2024年3月

株式会社ミスミ ME 事業グループ
配線部品事業部 ハーネス事業チーム

LAN ケーブル(コネクタ付)「NWKD5ER」シリーズ 仕様変更のご連絡

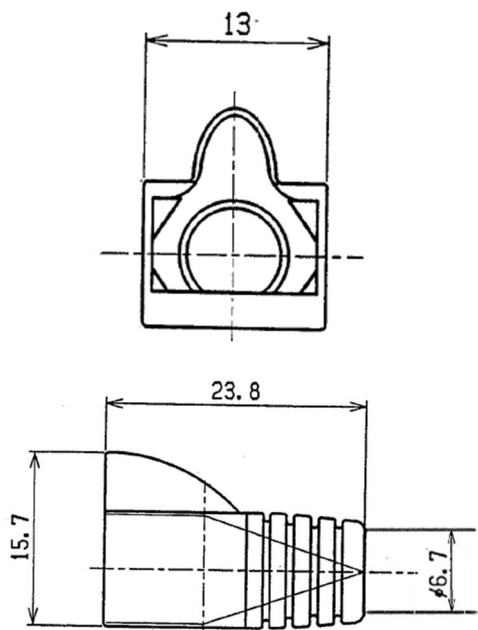
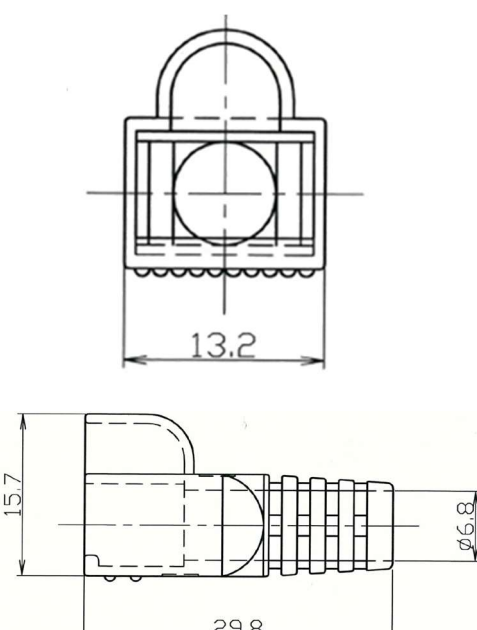
使用するコネクタ保護用ブーツ部の部材を環境対応部材へと変更いたします。それに伴い、寸法・形状・色味が異なります。

現行品	仕様変更品
寸法	横13.0mm 縦15.7mm 全長23.8mm φ6.7	横13.2mm 縦15.7mm(変更なし) 全長29.8mm φ6.8
外形図
